**SZPITAL UNIWERSYTECKI NR 2 IM. DR JANA BIZIELA W BYDGOSZCZY**

NZZ/61/P/15

*Dostawa drobnego sprzętu medycznego, zestawów laryngologicznych, narzędzi do zabiegu operacyjnego FESS, ucha, mikrochirurgia krtani oraz mleka dla niemowląt.*

#### **ODPOWIEDŹ NA ZAPYTANIE**

Pytanie 117 - grupa 9 pozycja 1 – 2 :

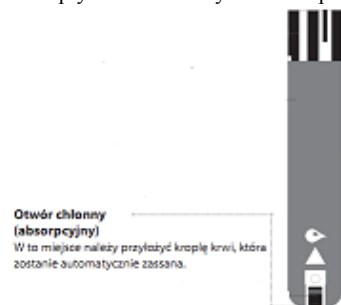
Czy Zamawiający wymaga, aby kapilara zasysająca ( otwór chłonny )znajdowała się na szczycie paska testowego co ogranicza kontakt krwi z aparatem i nie wpływa na zanieczyszczenie aparatu co za tym idzie nie wpływa na wiarygodność wyników jak również na higienę i bezpieczeństwo pracy personelu ?
